**CONTROLE DE BON  
FONCTIONNEMENT DE  
L'ASSAINISSEMENT NON  
COLLECTIF DU  
06/04/2021  
Contre visite du 29/07/2021**

Numéro du Dossier	ANC-2010-64072-006202		
Commune :	AUBERTIN		
Cadastre :	D512		
Adresse Terrain :	223 CHEMIN PAPILLOU 64290 AUBERTIN		
Propriétaire :	Monsieur MATHIEU MICHEL 223 CHEMIN PAPILLOU 64290 AUBERTIN Tel : 0559827388		
Occupant	Monsieur MATHIEU MICHEL 223 CHEMIN PAPILLOU 64290 AUBERTIN Tel : 0559827388		
Contact local	Monsieur MATHIEU MICHEL Tel : 0559827388		
Surface Terrain :	3500 m <sup>2</sup>	Année de réalisation ou modification assainissement : 1998	
Type d'habitation	Maison individuelle	Type de résidence : Inoccupée	
Autres immeubles		Equivalent-habitants :	
Nombre de logement(s) : 1	Nombre de pièces principales (EH) : 5	Nombre d'occupant(s) : 0	Nombre d'occupant(s) Temporaire(s) :0

Contre visite

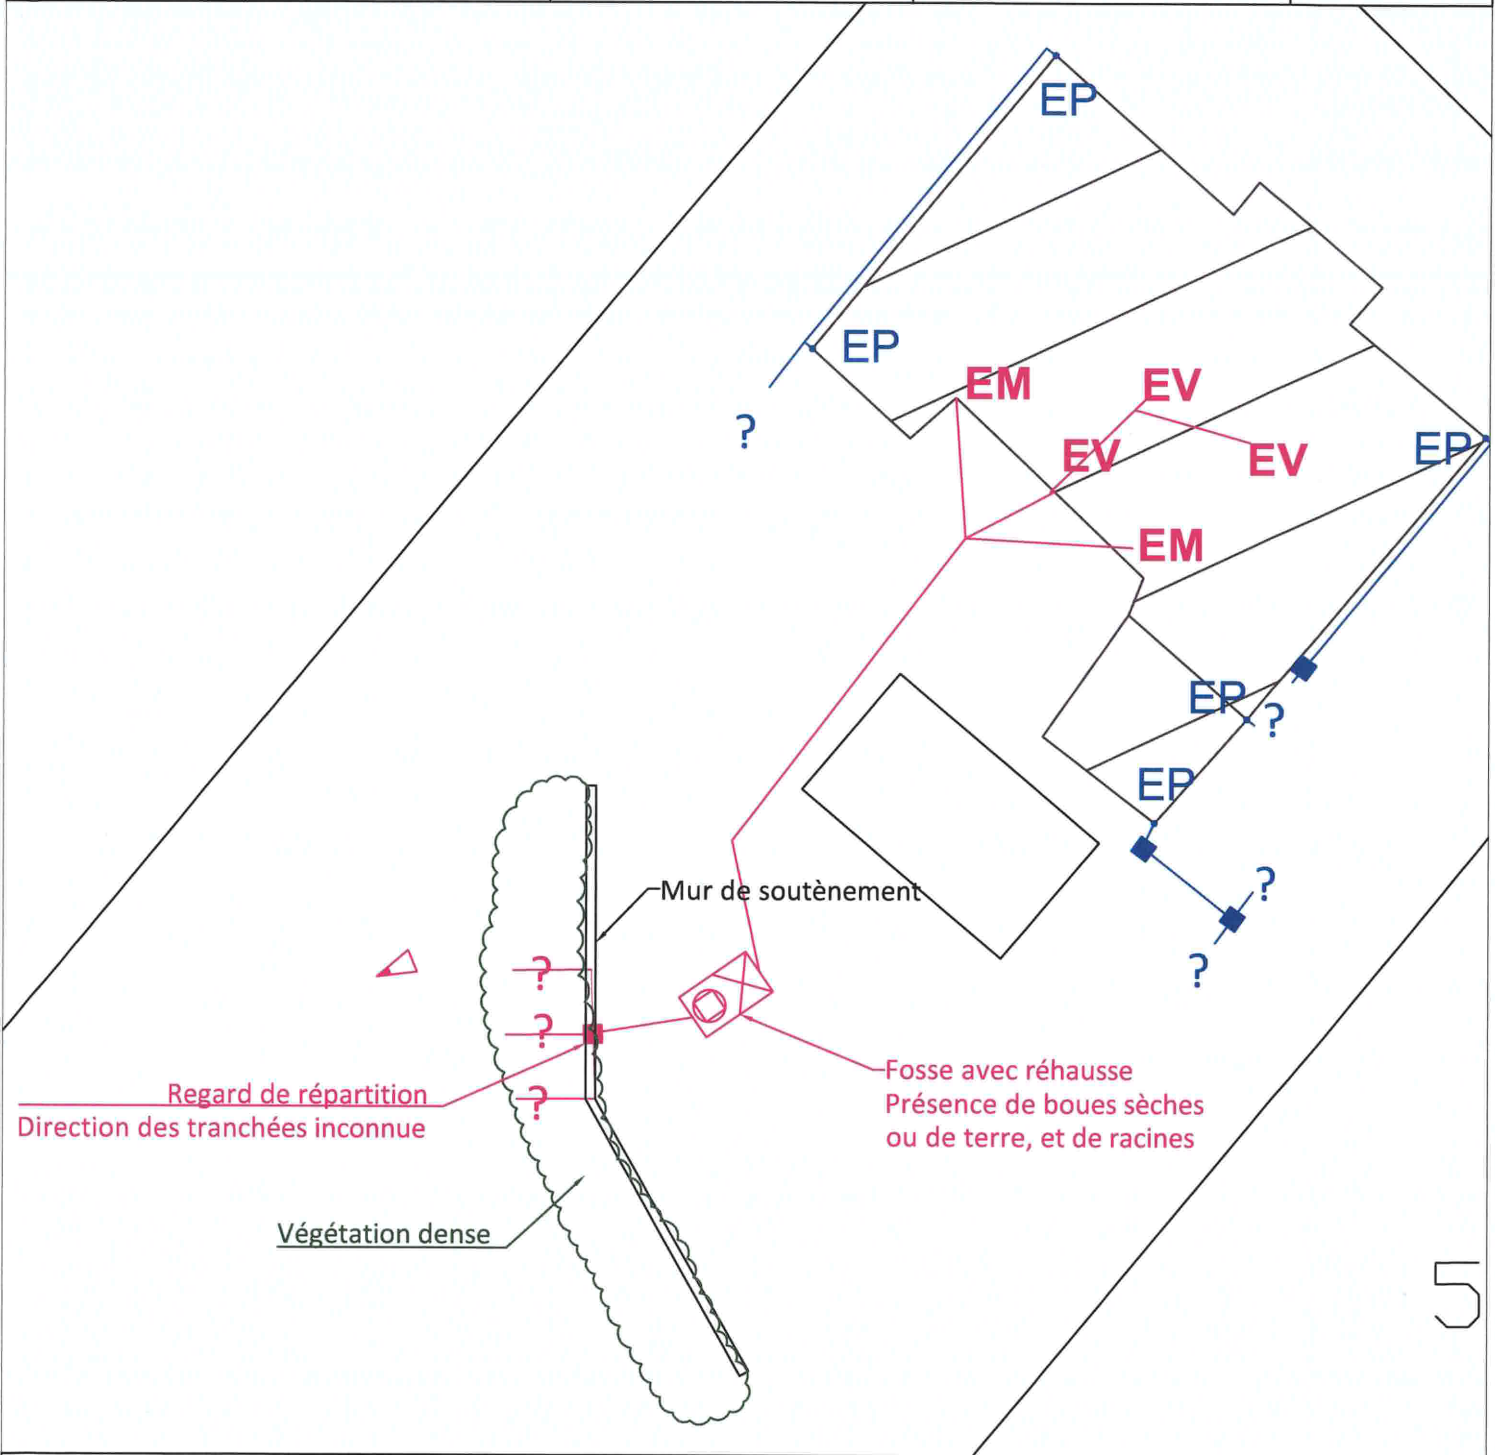
<b>Observations PRE-TRAITEMENT</b>	<p>Sondages réalisés sur les emplacements préconisés par le propriétaire afin d'attester la présence de la fosse, sans réussite (le 06/04/2021) La fosse a été dégagée (le 29/07/2021) Forte présence de terre ou de boues sèches, ainsi que de racines (pénétration des racines par la réhausse) Impossibilité d'affirmer le volume de l'ouvrage</p>
--	---

<b>Observations TRAITEMENT</b>	<p>Selon le propriétaire présence de drains, non visible le jour du contrôle le 06/04/2021 et le 29/07/2021 Présence d'un regard de répartition déformé situé à moins de 3 m des arbres</p>
------------------------------------	---

Localisation du Dispositif	Hors zone à enjeu
Constat sur l'installation	Installation présentant des dysfonctionnements majeurs Sans information sur une partie de la filière
Danger pour la santé des personnes	Aucun
Conclusion	Installation non conforme, nécessitant des travaux obligatoires. Dans le cadre d'une vente, au plus tard dans un délai d'un an après signature de l'acte de vente.

Vidanger la fosse  
Réhabiliter le système de traitement  
Supprimer les racines et la végétation autour des tranchées d'infiltration
